Projet d'aménagement d'un parc photovoltaïque au sol

Commune de Lavour (81)

Avis de l'Autorité environnementale

Avis émis le 26 janvier 2021

Figure 2 : échéancier des zones libérées pour l'implantation de panneaux photovoltaïques (Source IDE)

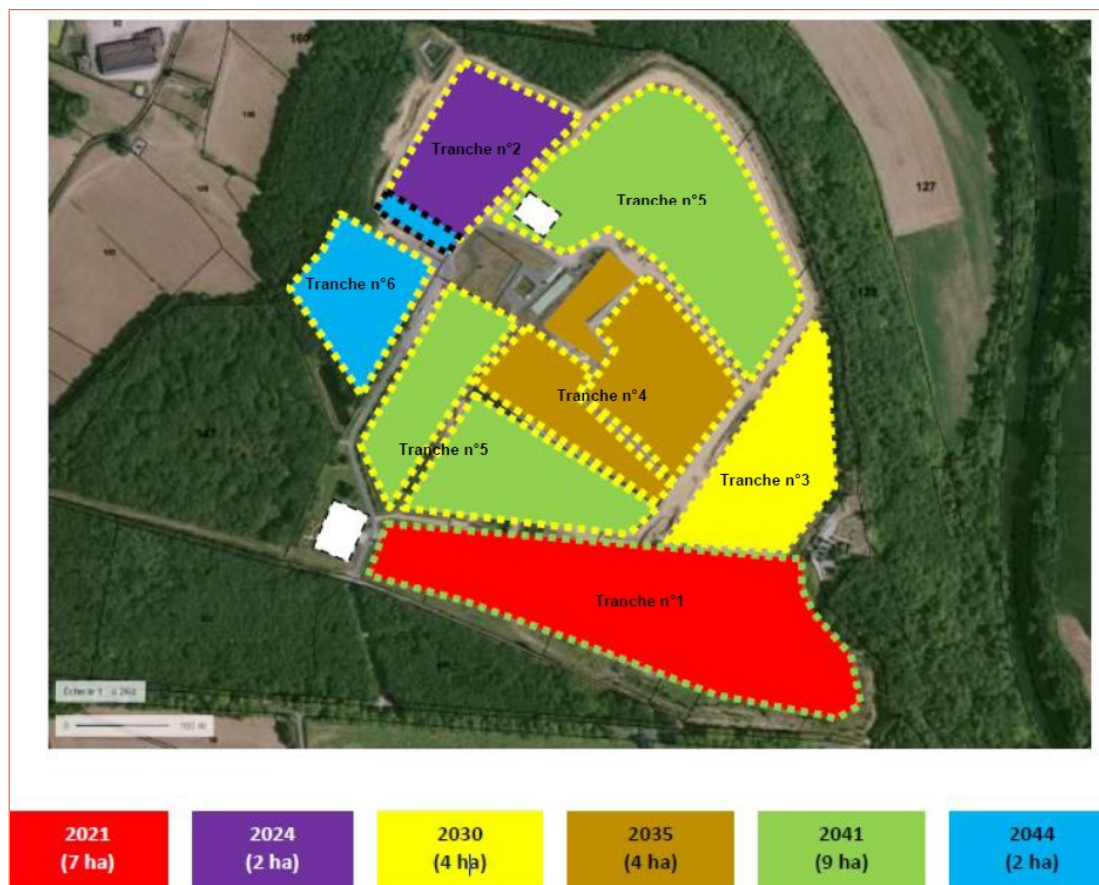
Enfin, l'analyse de l'impact des tranches 2 à 6 sur la thématique paysage doit être complétée notamment par le biais de photomontages de toutes les tranches du projet sur les différents secteurs sensibles afin de mieux percevoir les enjeux paysagers et d'en évaluer les incidences et de proposer, le cas échéant, des mesures venant en réduction de celles-ci.

La MRAe recommande de compléter le dossier avec des photomontages de toutes les tranches du projet pour les différents secteurs sensibles afin de mieux percevoir les enjeux paysagers et d'en évaluer les incidences et de proposer, le cas échéant, des mesures venant en réduire les impacts.
